INA SERVICE INFO

Spannrollen 531 0535 20 und 531 0819 10

Verwechslungsgefahr

Hersteller:	Honda, Opel, Vauxhall
Modelle:	
Honda:	Civic
Opel:	Astra G, Astra H, Combo, Corsa B, Corsa C, Corsa D, Meriva, Zafira
Vauxhall:	Astra Mk IV, Astra Mk V, Combo, Corsa Mk II, Meriva
Motoren:	1.7 DI, 1.7 DTI, 1.7 CDTI
Art.-Nr.:	531 0535 20 531 0819 10

Bild 1: 531 0535 20 - Links alte Ausführung, rechts neue Ausführung

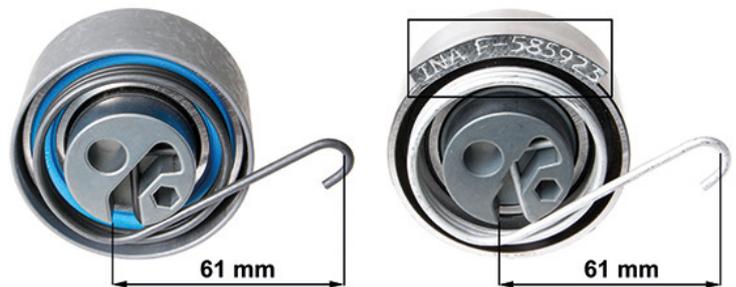
Die Spannrollen 531 0535 20 und 531 0819 10 werden durch eine neue Ausführung mit der jeweils identischen Artikelnummer ersetzt. Die Modifizierungen erleichtern es, die beiden Typen voneinander zu unterscheiden.

Eindeutigstes Unterscheidungsmerkmal ist hierbei die aufgedruckte Produktnummer und die Farbe des Federstahls (Bild 1 und Bild 2).

Die Laufrollen der neuen Ausführungen haben außerdem eine geschliffene Oberfläche und der verwendete Federstahl ist noch korrosionsbeständiger.

Auf Grund der Ähnlichkeit der beiden Spannrollentypen muss unbedingt auf die korrekte Fahrzeugzuordnung geachtet werden. Bei der Montage einer falsch zugeordneten Spannrolle besteht die Gefahr eines Motorschadens!
